**AVIS RELATIF À LA PROTECTION
CONTRE LES EVENTUELS EFFETS NOCIFS ET NUISANCES
PROVOQUÉS PAR LES RAYONNEMENTS NON IONISANTS
GÉNÉRÉS PAR DES ANTENNES ÉMETTRICES STATIONNAIRES**

Commune : THIMISTER-CLERMONT - Exploitant : PROXIMUS

Référence exploitant : 87THR_01

Rapport n° 3230 / 2025

Figure 1 : Vue en plan des lieux de séjour et des points de contrôle

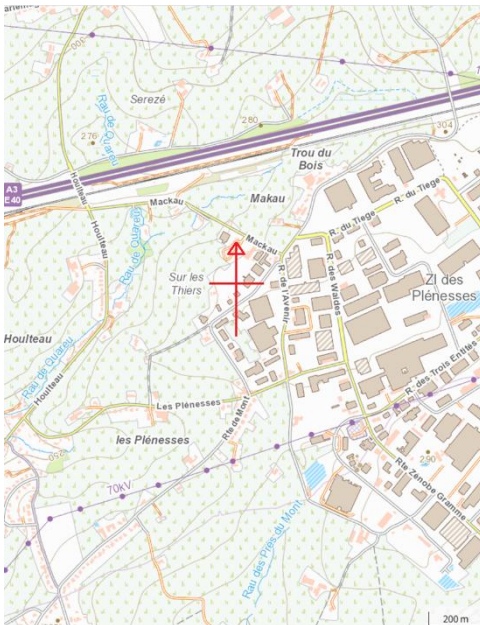
Les fréquences d'émission, la puissance rayonnée par chacune des antennes et leur gain permettent de déterminer le rayon de la zone à analyser. Tout dépassement de la limite par installation est exclu en dehors de cette zone. Le tableau 2 reprend les 35 LS² pour lesquels l'indice d'exposition est le plus élevé. Les différentes colonnes indiquent :

- le numéro du point de contrôle repris sur un des plans de la figure 1;
- le numéro du LS dans lequel se trouve le point de contrôle de la 1^{ère} colonne ;
- l'atténuation d'obstacle prise en compte pour le calcul de l'indice d'exposition dans le LS ;
- le résultat du calcul de l'indice d'exposition.

N° point de contrôle	LS	Atténuation (dB)	Indice d'exposition relatif à la limite par installation IE_i
1	LS1	3,0	0,046
9	LS8	3,0	0,037
3	LS1	3,0	0,036
8	LS8	3,0	0,034
2	LS1	3,0	0,032
5	LS4	3,0	0,013
7	LS6	3,0	0,010
4	LS4	3,0	0,010
6	LS6	3,0	0,008

En ce qui concerne les antennes de l'installation mentionnées dans le tableau 1, la distance maximale à laquelle la limite pourrait être atteinte, à l'extérieur, est égale à 98,2 m. S'il n'y a pas de LS à une distance inférieure, les antennes respectent forcément la limite d'immission.

Dans le cas des LS situés à l'intérieur des bâtiments, une atténuation d'obstacle est prise en compte et il en résulte que la distance maximale à laquelle la limite pourrait être atteinte se réduit à 70,1 m.

Les résultats de l'évaluation décrite au paragraphe 4 indiquent que les antennes émettrices stationnaires de l'installation faisant l'objet du présent avis ne produisent pas, dans un lieu de séjour, un rayonnement électromagnétique maximum supérieur aux limites fixées à l'article 4 du décret.
